桜井駅前広場に関するご意見・ご要望に対する市からの回答

担当室：道路整備室

桜井駅前広場整備計画図

見直し後

桜井駅前広場整備計画図

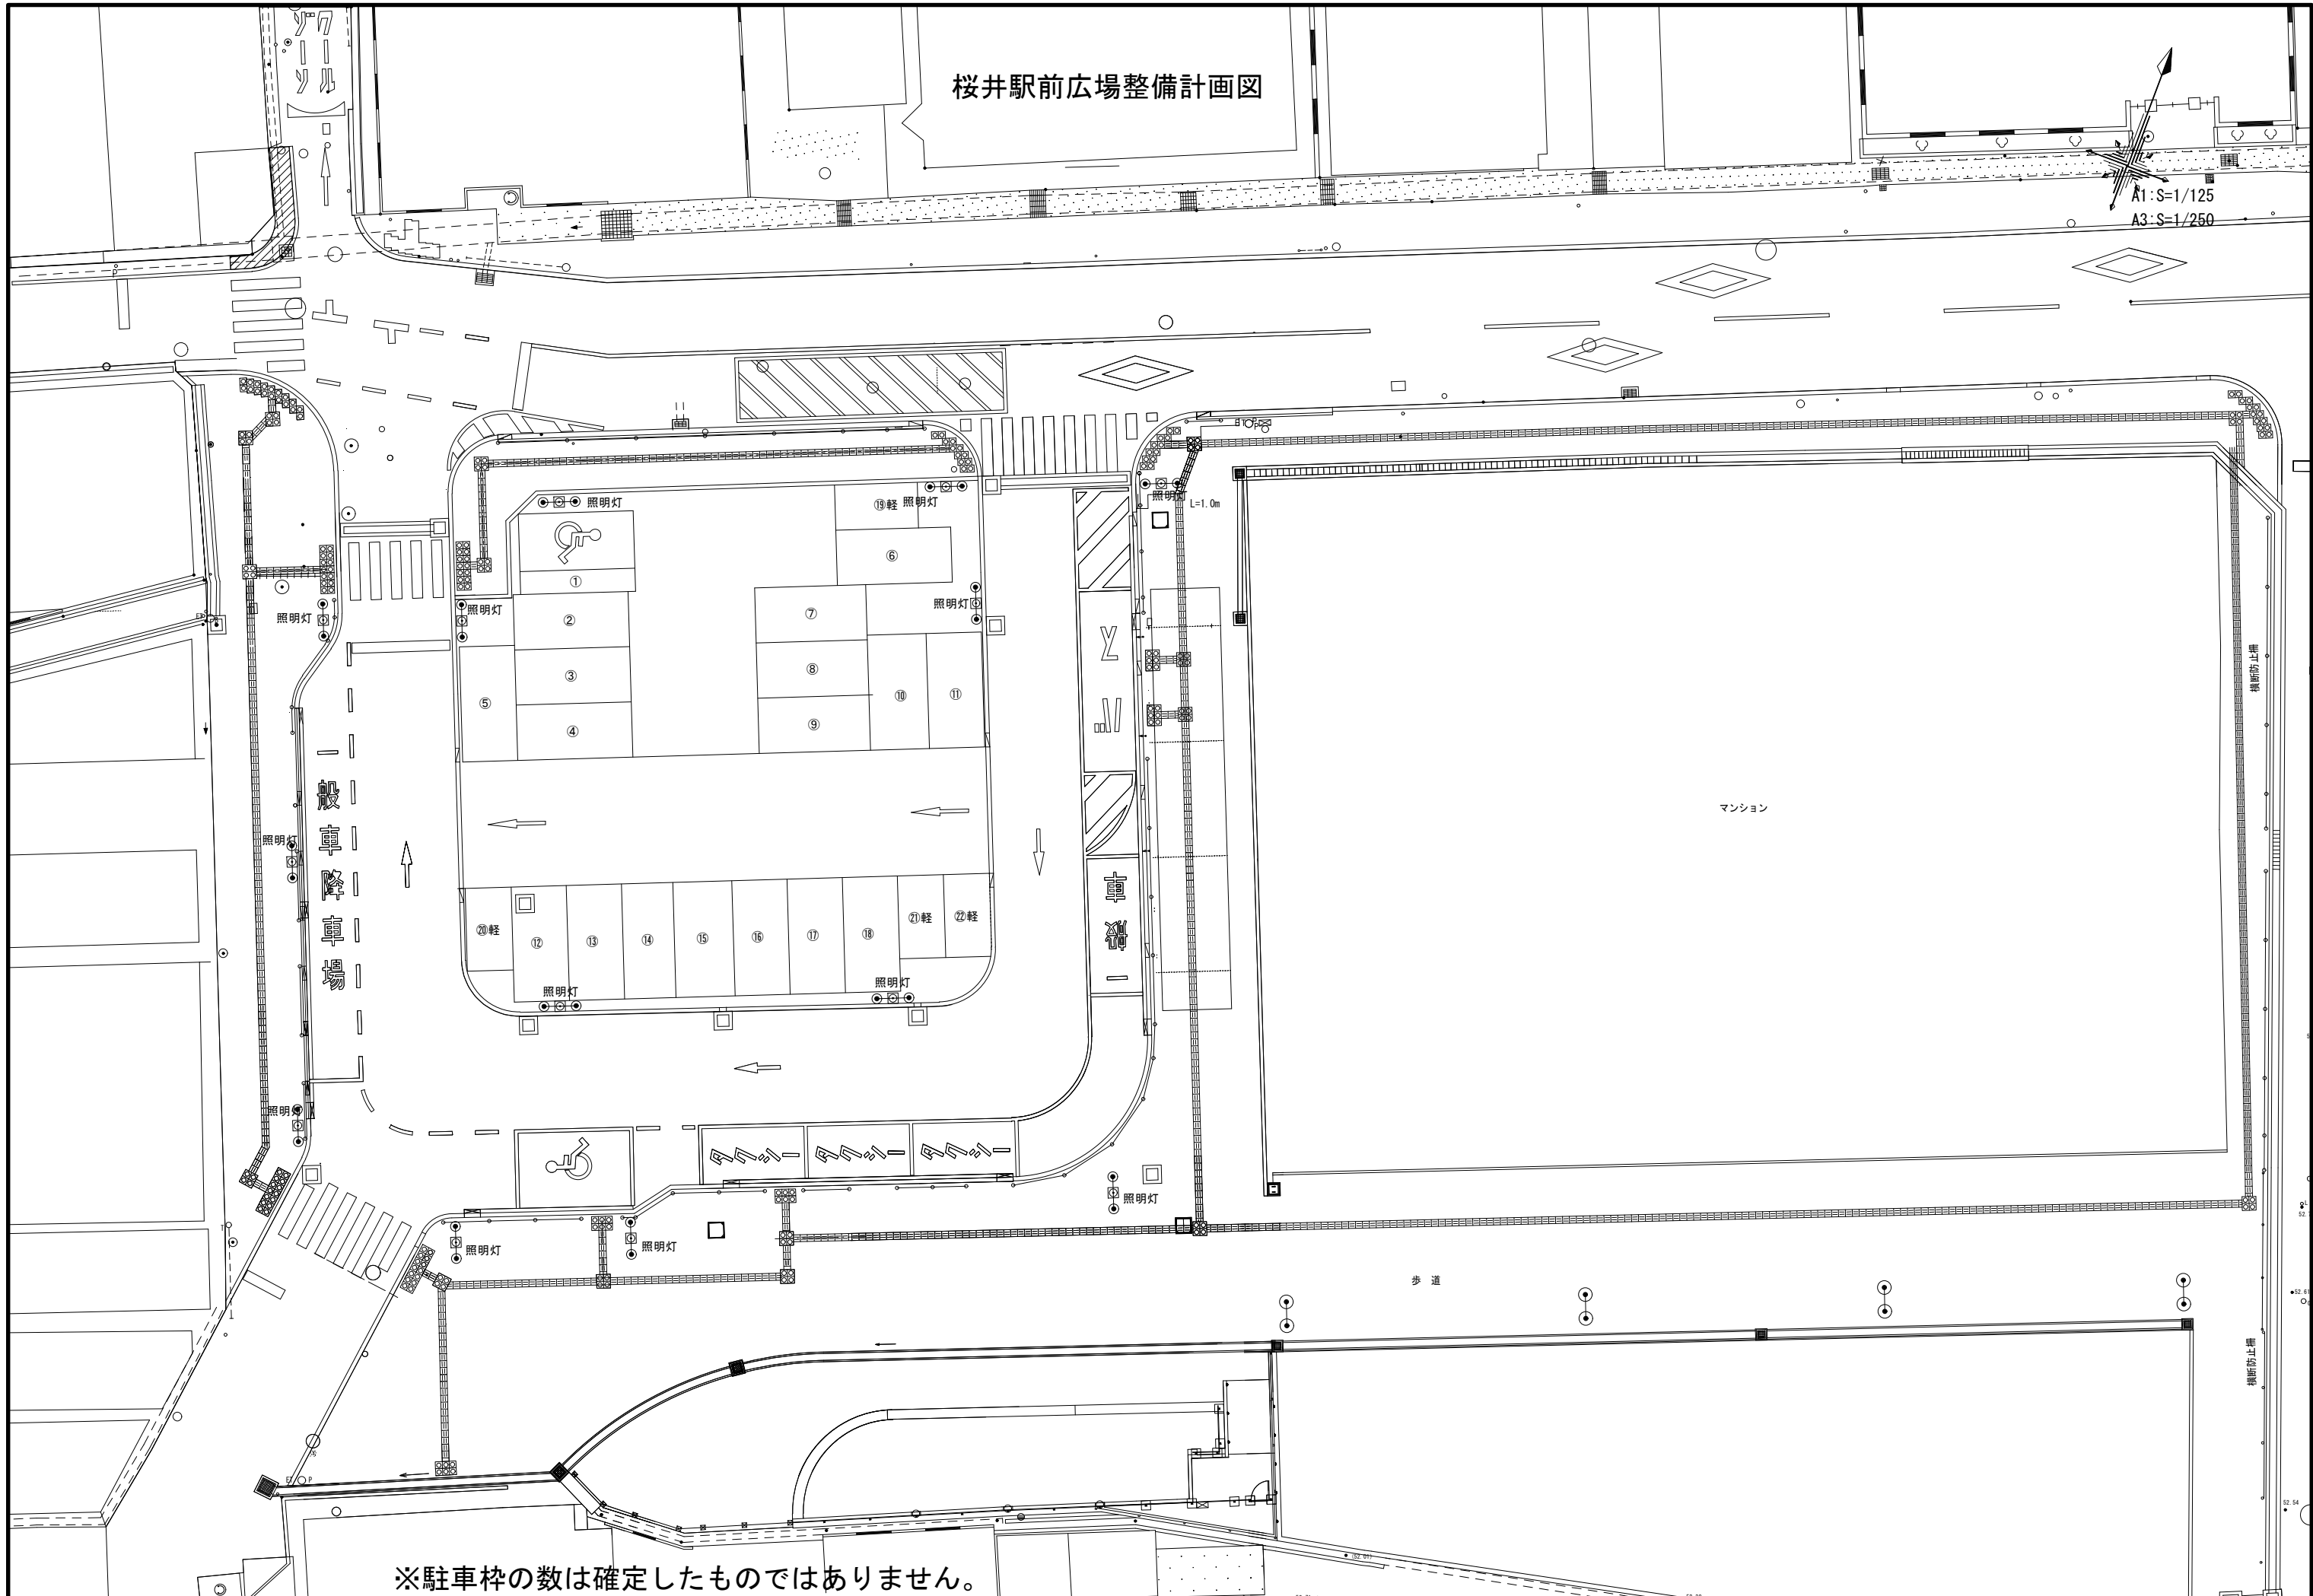
【要望⑦】
横断歩道を南側に
移設してほしい。

【要望①】
間口を拡幅してほしい。

【要望⑥】
歩道を拡幅してほしい。

【要望②】
バスの停車枠を北側
に移設してほしい。

【要望⑤】
身体障害者等用の停
車区画を改札近くと
し、屋根を設置して
ほしい。

【要望③】
広場内に緑をおいてほしい。

【要望④】
ベンチを設置してほしい。

【要望⑦】
横断歩道を南側に
4.5m移設しました。

【要望①】
間口を2.5m拡幅しました。

【要望⑥】
幅員2.5mを4.0mに
変更しました。

【要望②】
バス停車枠を北側へ
約8m移設しました。

【要望⑤】
身体障害者等用の停車区画
を改札近くとしました。
屋根については、対応を検
討中です。

【要望③】
・駅前広場の緑については、地元の意見を聞いた
上で、緑（プランター等）の配置を検討します。

【要望④】
・ベンチの設置については、令和5年度中に策定予定
の「ベンチ設置計画」に基づき、対応を検討します。

【その他⑧】
公共トイレは、地元要望があ
れば設置を検討していきます。
